改善箇所説明図②

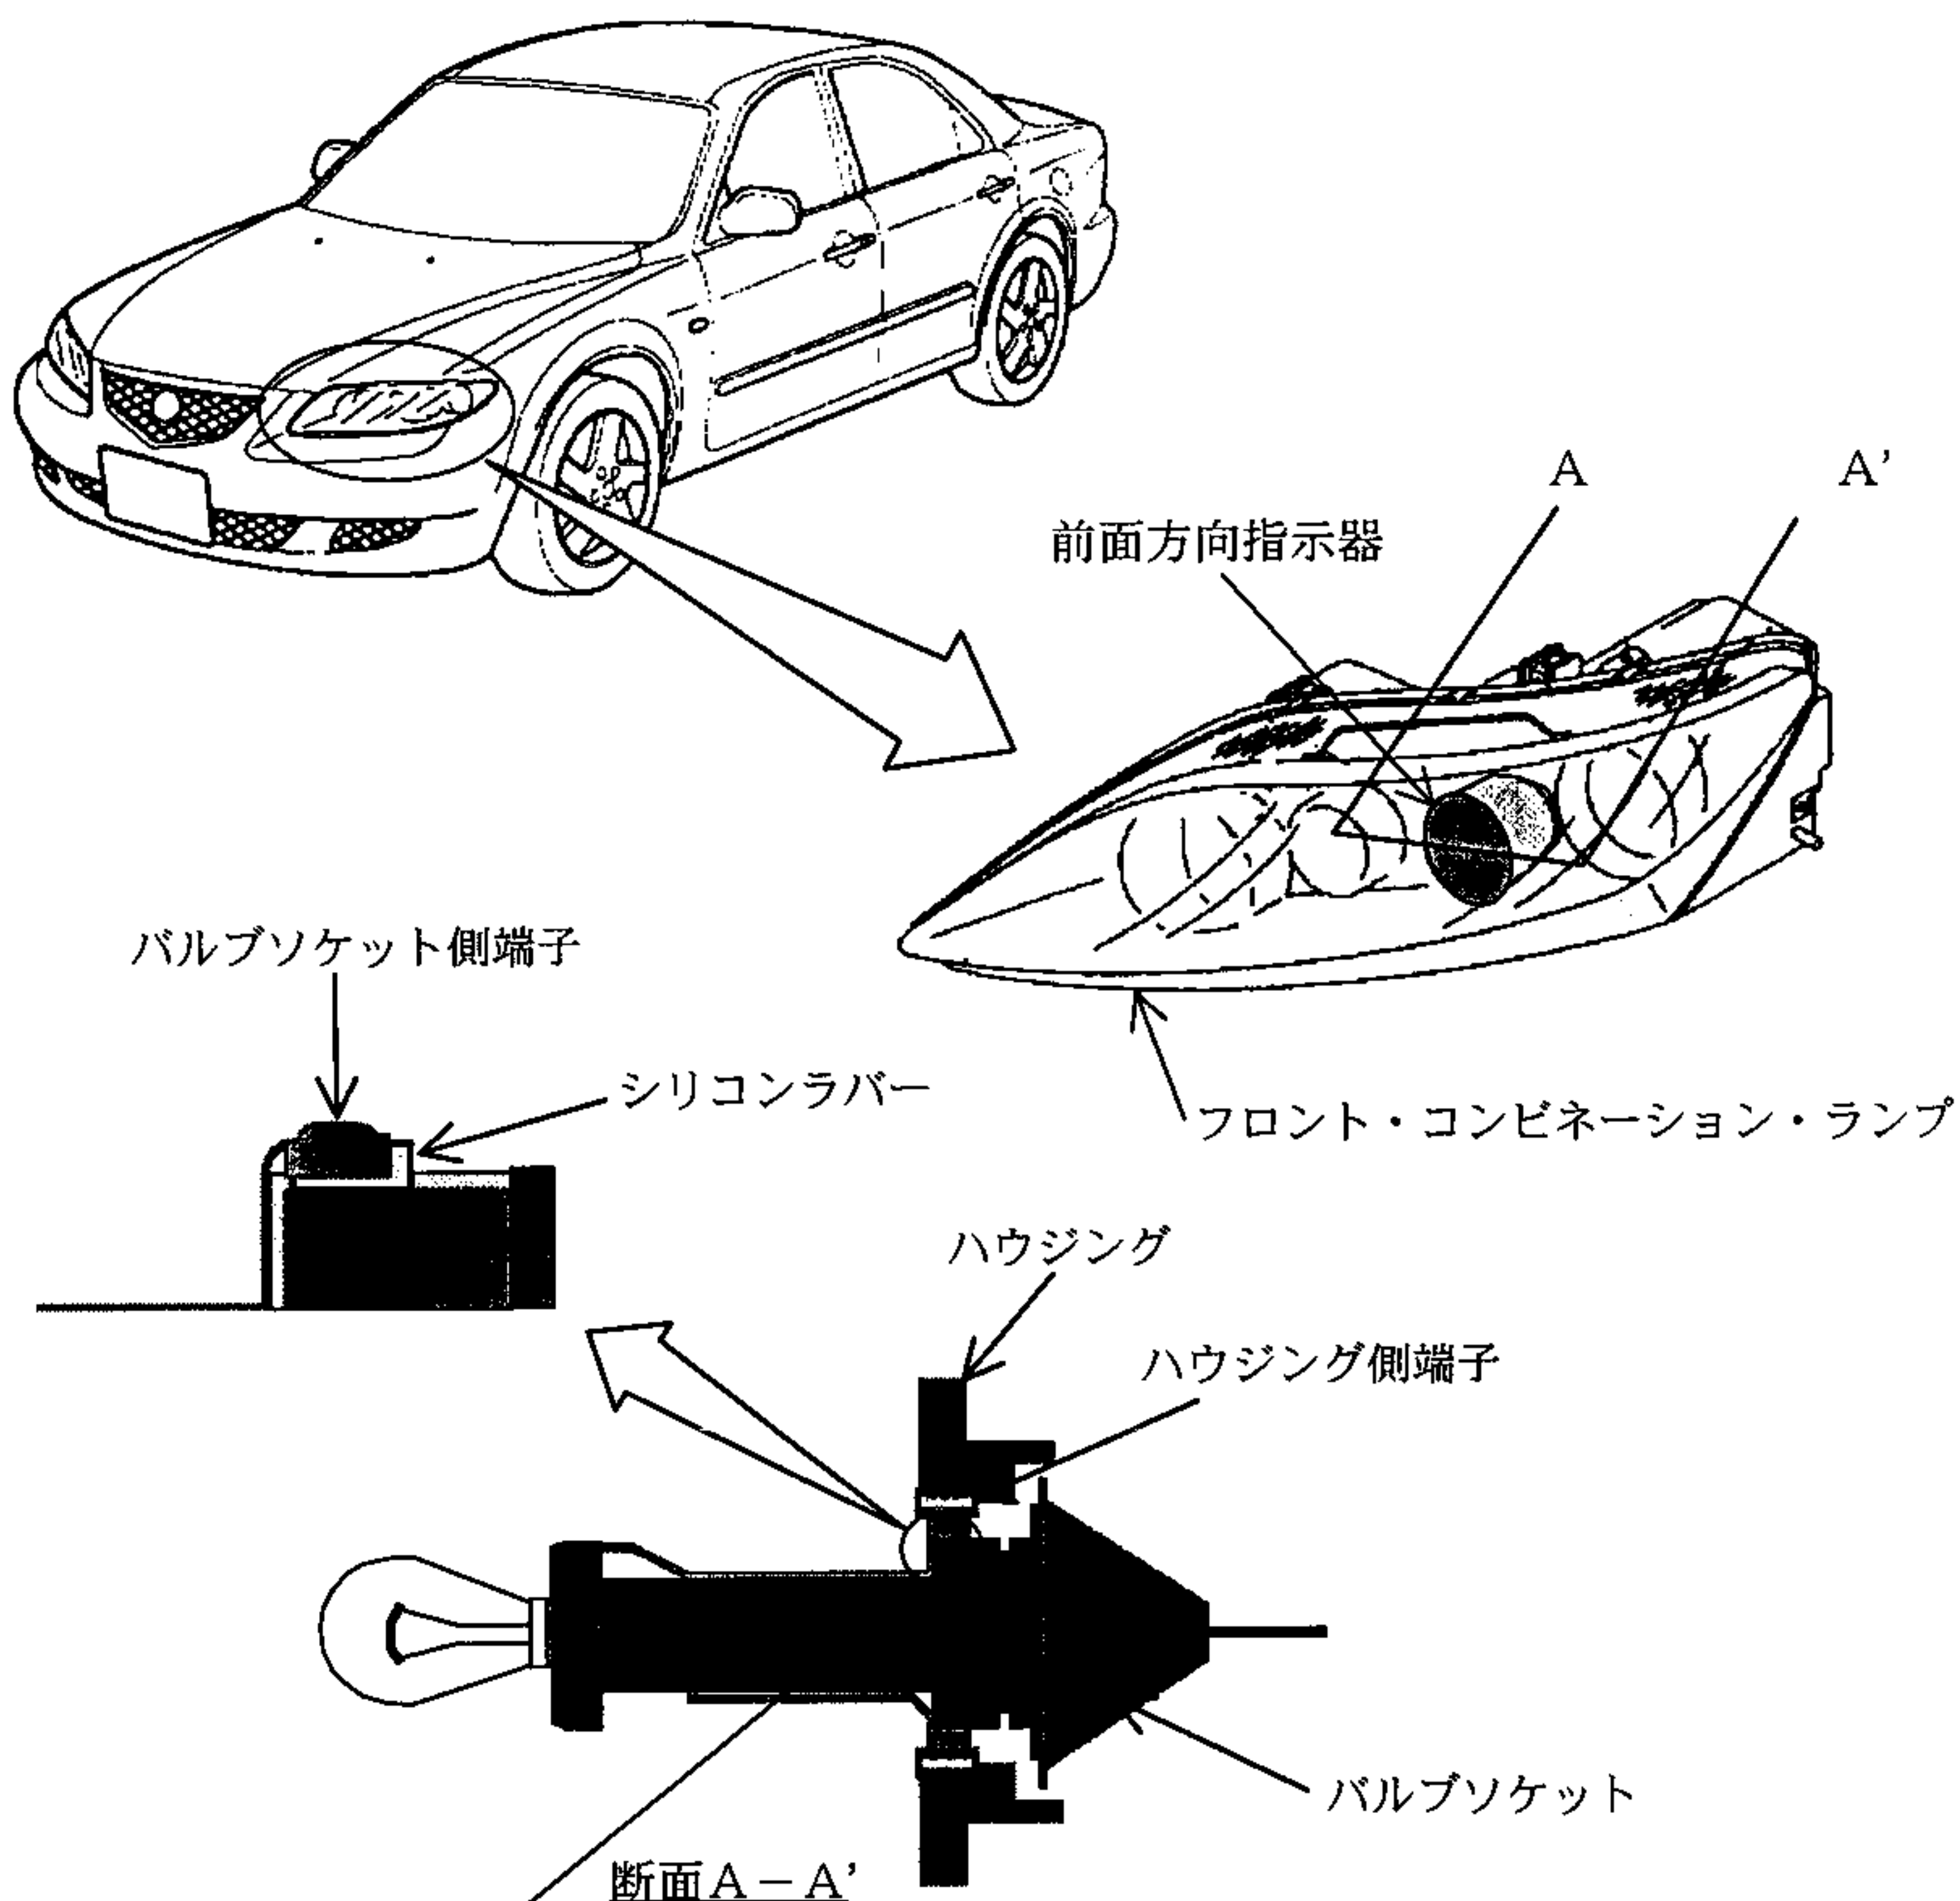
基準不適合発生箇所

フロント・コンビネーション・ランプの前面方向指示器において、ハウジングの端子取付け部の内径寸法が不適切なため、ハウジング側端子とバルブソケット側端子の接触圧力が不足したものがある。そのため、当該端子間が通電不良となり、方向指示器を作動させた際に前面方向指示器が点滅しなくなるとともに、方向指示表示灯の点滅が速くなるおそれがある。

改善の内容

全車両、フロント・コンビネーション・ランプの形状を点検し、該当するものはバルブソケット側端子部にシリコンラバーを追加する。
